Het Maaslaan – [REDACTED]

Klankbordgroepen BHS Sliedrecht Maaslaan

Het document is gemaakt door de Architect: [REDACTED].

En door de klankbordgroep voorzien van commentaar.

Voorkeursscenario #3.

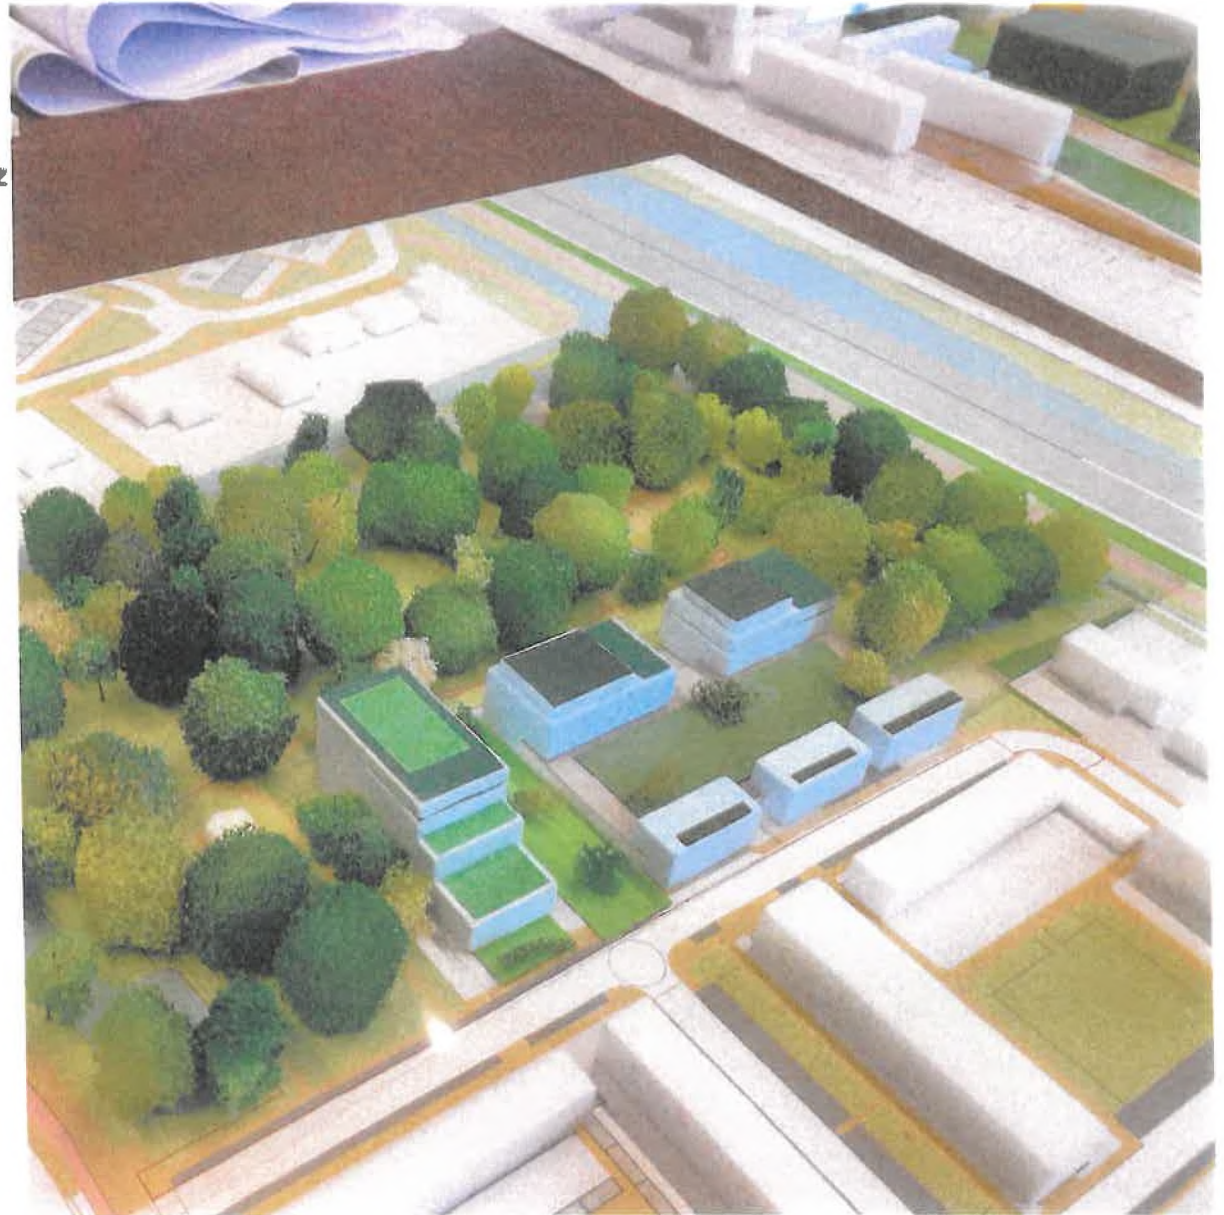
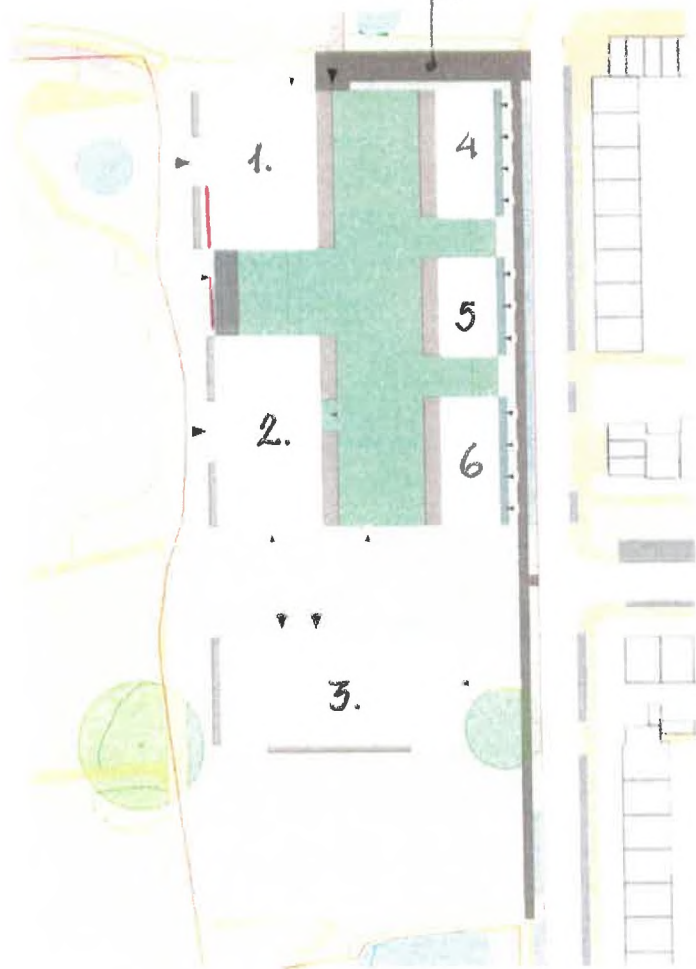
in en uitgang 1/2 parkeer-ruimte

zie ook blz 16. & blz 8.

maquette is niet correct betreffende
de vele bomen op het site (overal)

Compacte variant
(no.3).

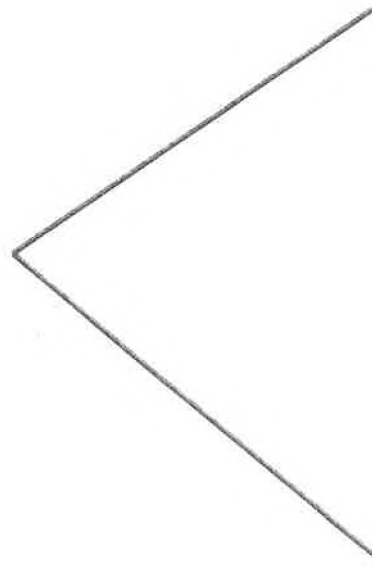
de dakrand van blok 3 gaat duidelijk door de parkgrens !!!

Footprint -> goed

Volume -> te massaal

Hierover was de mening v/d klankbordgroep: te massaal - te hoog.

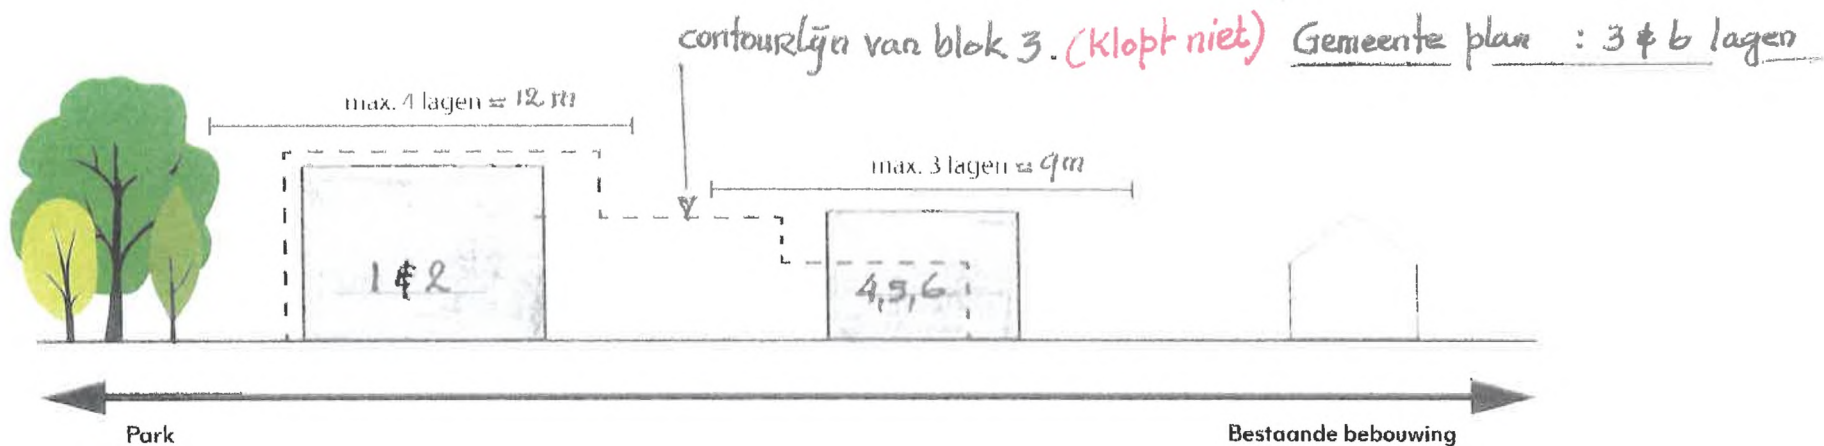
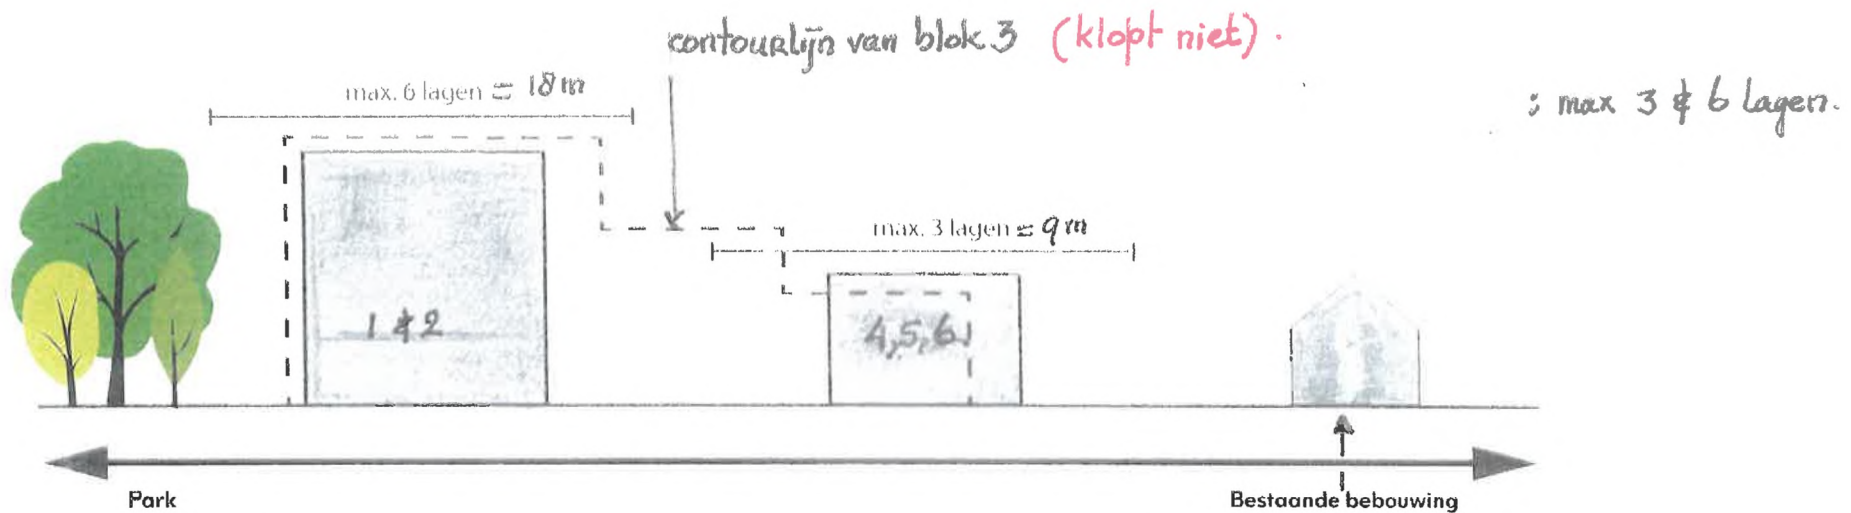
: dat was feitelijk ook de mening v/d Architect.

welke schaal is hier gehanteerd?
(verticale schaal is : 1:545.)
(H.L.B.).

n.b. contourlijn blok 3 klopt
niet met maquette v. blad 6.
en tek. v. blz 25.

klankbordgroep : 3 & 4 lagen.

Maaslaan - Parkaanpak

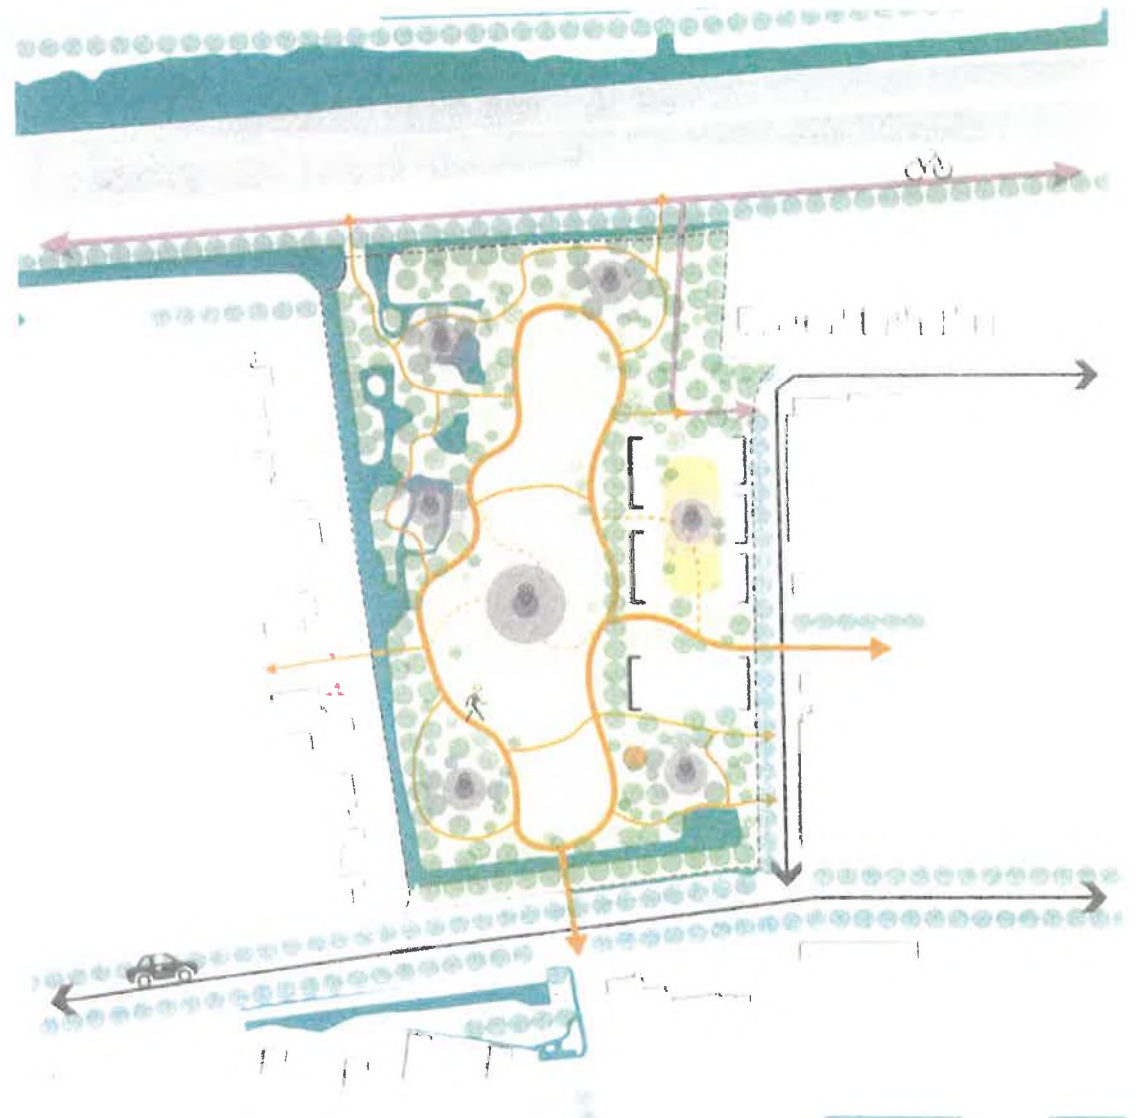
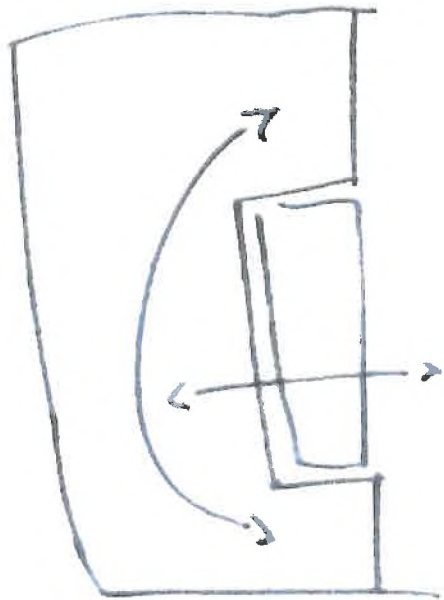
zonder aangifte in- & uitrit 1/2 parkeerplaats.

16.1

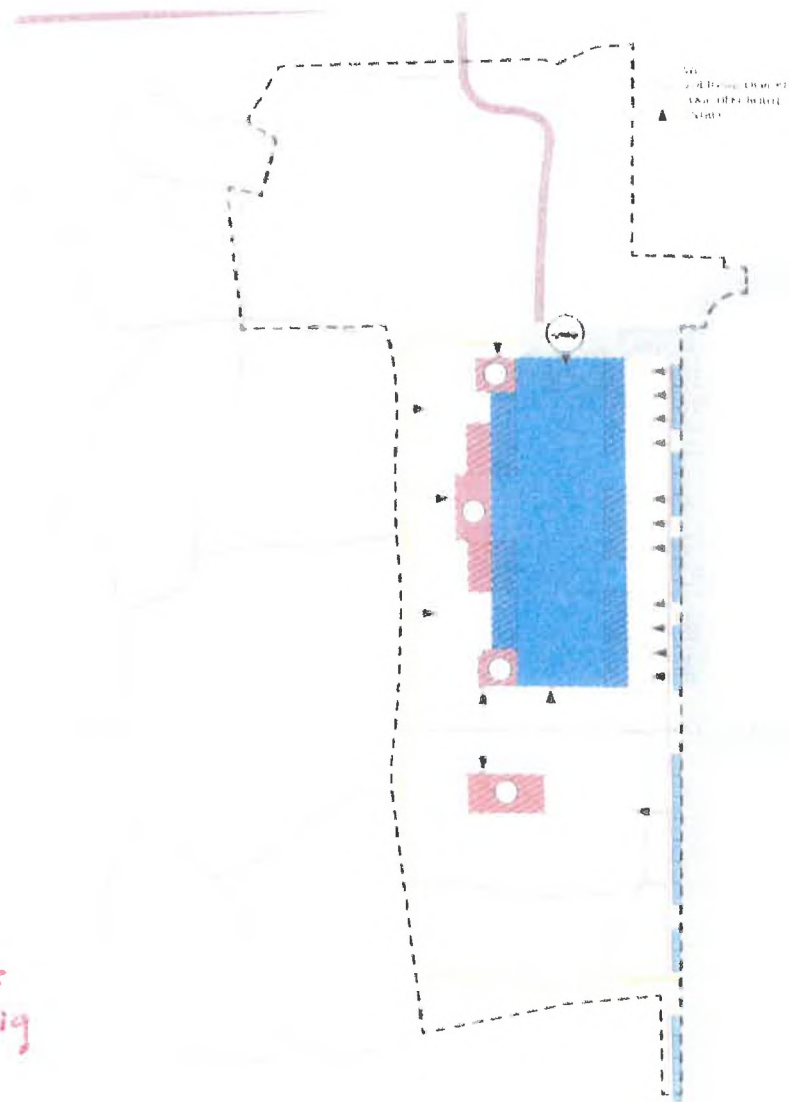
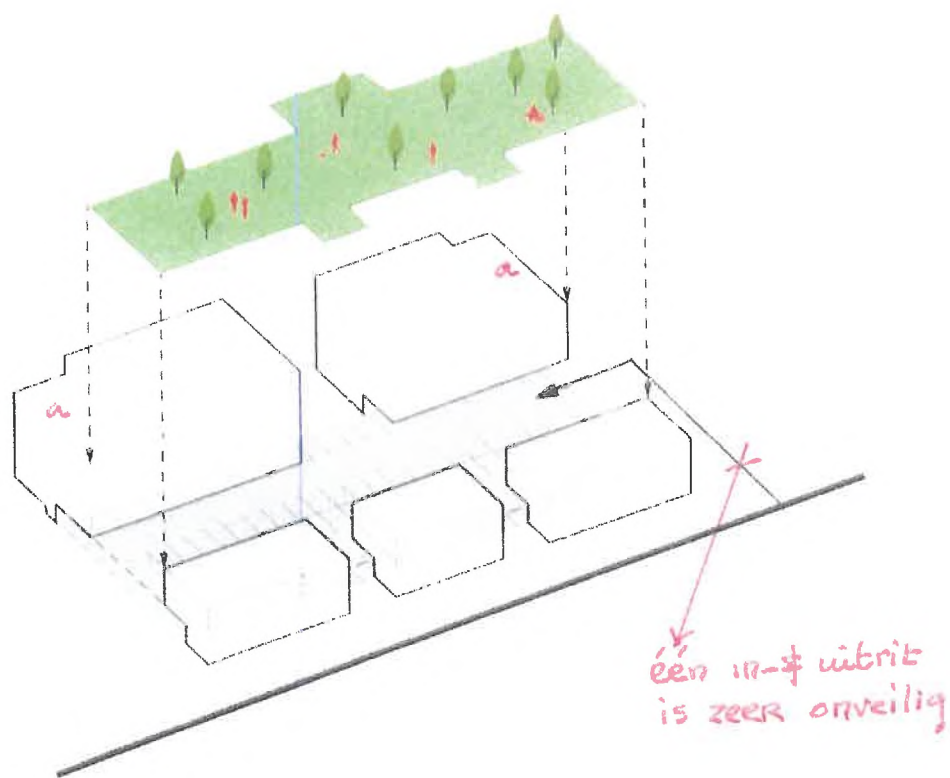
- 2) De architect heeft verder aan de westzijde een boomverkenning gedaan en heeft op een tekening in rood aangegeven dat een aantal van die mooie, grote bomen zou moeten worden gekapt; ze staan de nieuwbouw in de weg. (zie bladzijde 16.1 van het document van de architect).

- 3) Wij hebben als klankbordgroep daartegen heftig bezwaar aangetekend. Toegezegd wordt dan de bomen te handhaven maar wel d.m.v. zware snoei. Daar hebben wij grote twijfels over of dat op een acceptabele wijze gaat lukken. Want geraadpleegde deskundigen zijn van mening dat dit weleens het einde kan zijn van de bomen.

onleesbare tekst

Maaslaan - Mobiliteitsstrategie

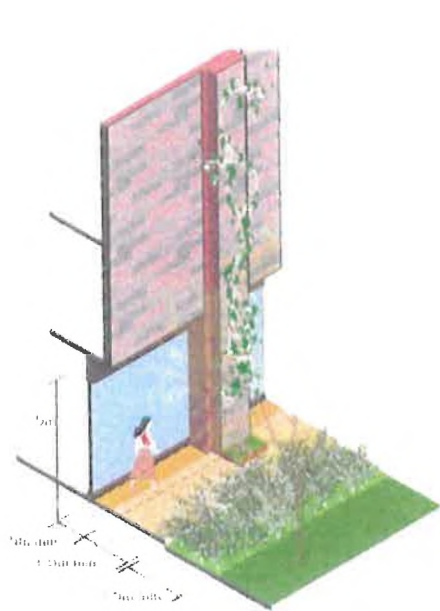
de 6^e laag op klopt qua sprong locatie.
niet met scenario: 3 van blz 6
